## 軟體重要通知

### SW1A 型 Automation Organizer (WindO/I-NV3,WindO/I-NV4)

茲因 SW1A 型 Automation Organizer 內收錄的程式編輯用軟體 WindO/I-NV3,WindO/I-NV4 實施以下 2 項變更。詳細請參考以下說明。

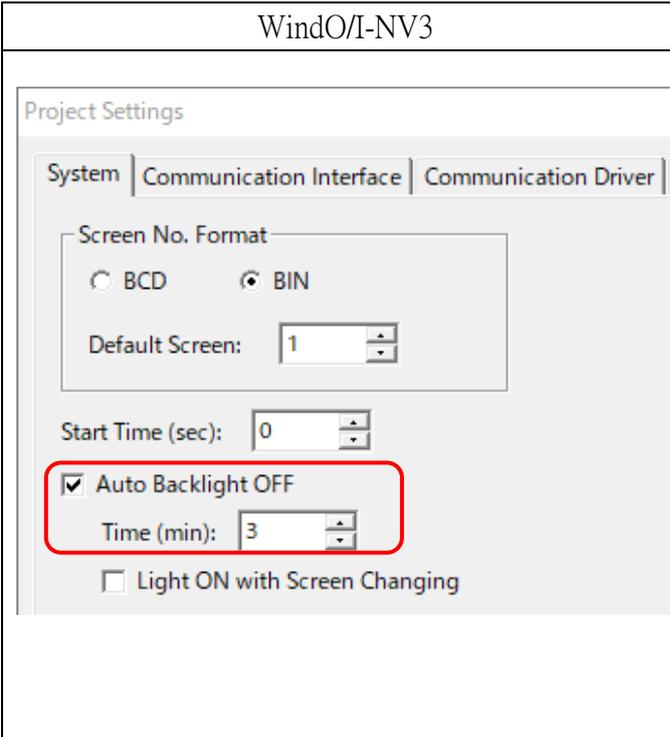
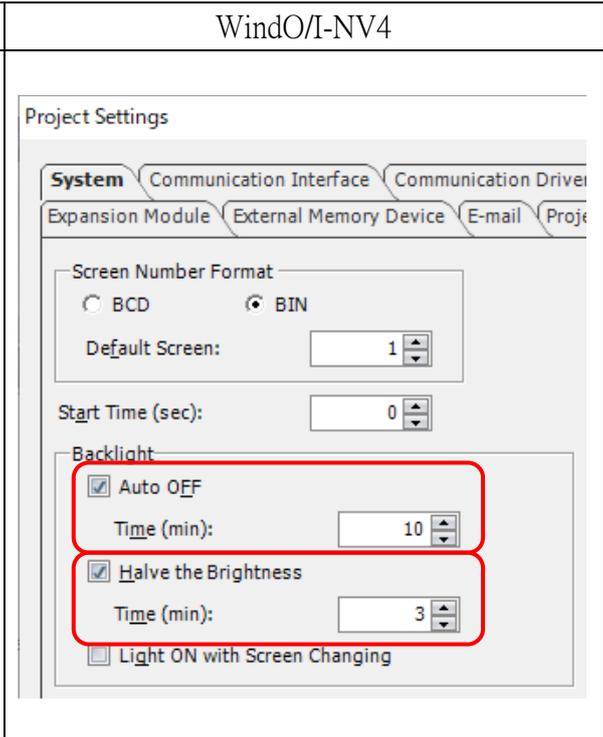
創建新項目時，背景光的默認設置將更改，如下圖所示。

在 WindO/I-NV3 中，「自動關閉背光」的功能將被啟用且預設的時間是 3 分鐘。

在 WindO/I-NV4 中，背光燈的「自動關閉」和「降低亮度」的功能將被啟用且預設的時間分別為 10 分鐘與 3 分鐘。

為了減少顯示器的背光負載和功耗。

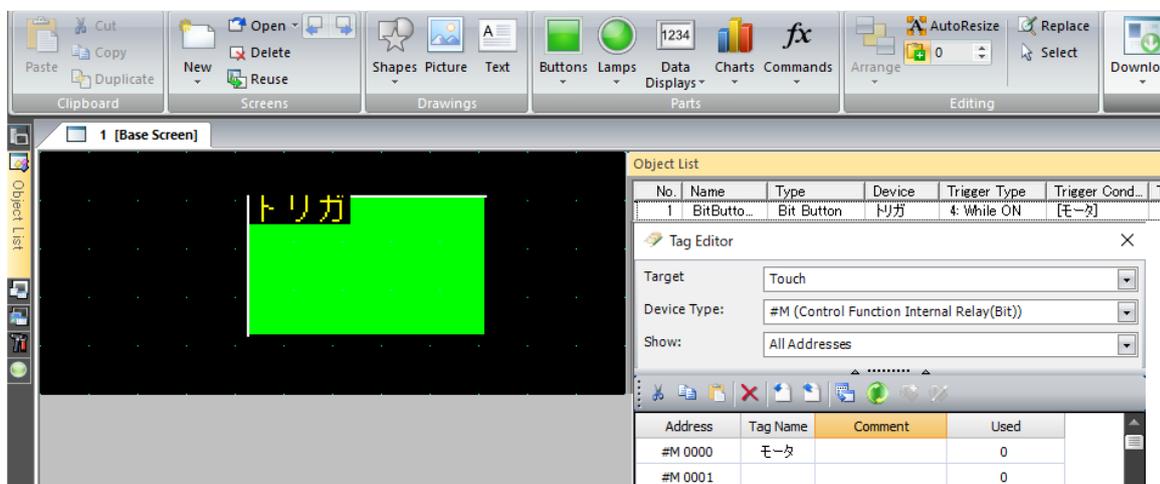
當觸發器類型為「 While ON」或「 While OFF」時，零件上的「觸發器條件」的標記名稱中包含以下字符，並且打開或保存了項目，WindO / I-NV3 可能會當機。

雙位元組字元的最後一個字元的字碼為「 0x5b」的字符如「ゼ (0x835b)」。

當觸發器類型為「 While ON」或「 While OFF」時，在標籤名稱中使用上述字符以外的字符。
